ŠALČININKŲ RAJONO SAVIVALDYBĖS ADMINISTRACIJA

DĖL INFORMACIJOS PATEIKIMO

Šalčininkų rajono savivaldybės administracija vykdo Šalčininkų rajono savivaldybės vietinės reikšmės kelių, gatvių darbų (paslaugų) (supaprastintas atviras konkursas Pirkimo Nr. 6378732) pirkimą. Teikiame atsakymus į tiekėjų klausimus:

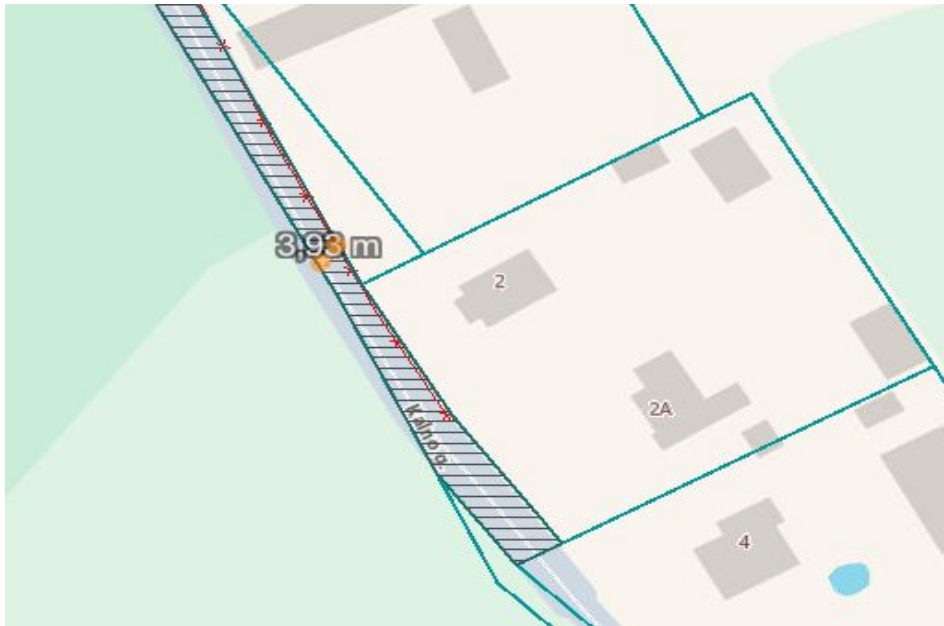
Klausimas 3.:

„Prašome paaiškinti, kas bus tokiu atveju jei nebus galima gauti teigiamos ekspertizės išvados, dėl to, kad Kalno gatvė neatitiks D kategorijos gatvei keliamo minimalaus dangos pločio 5,5 m reikalavimo? Šiuo metu atstumas tarp sklypo ribų sudaro mažiau nei 5,5 m.“

Akmenų g. ir Kalno g. Naujasodžio k. kategorija tikslinama į Ds. Atlikus statinio kapitalinio remonto darbus rangovas privalo parengti atnaujintą Kad. Bylą kur atsispindės ir faktinę busimą gatvės kategorija (jeigu kategorija keičiasi). Šaligatvis negali būti projektuojamas, tam nėra faktinio pločio, pėsčiųjų eismas organizuojamas kartu su transporto priemonių eismu (mišraus eismo režimas).

Atsakymas: Žiūrėti 2 atsakymą.
